BAGIAN 5

EVALUASI RANCANGAN

5.1 Kesimpulan Review Evaluatif Pembimbing dan Penguji

5.1.2 Arsitektur Islam

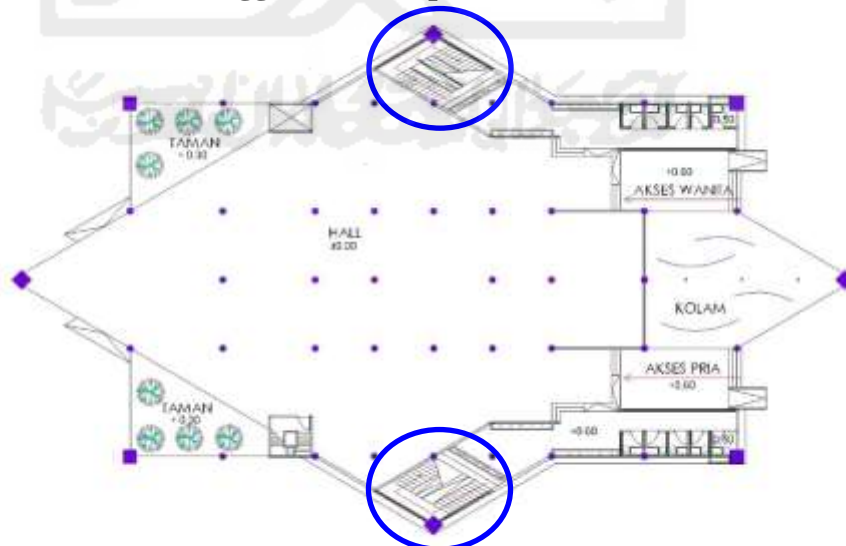
Dalam evaluasi pada tanggal 23 Maret 2017, pembimbing dan penguji memberi masukan agar konsep perancangan Arsitektur Islam berlandaskan kepada sifat-sifat Islam itu sendiri. Bukan hanya melalui bentuk ornamen-ornamen Islam yang bisa dieksplorasi.
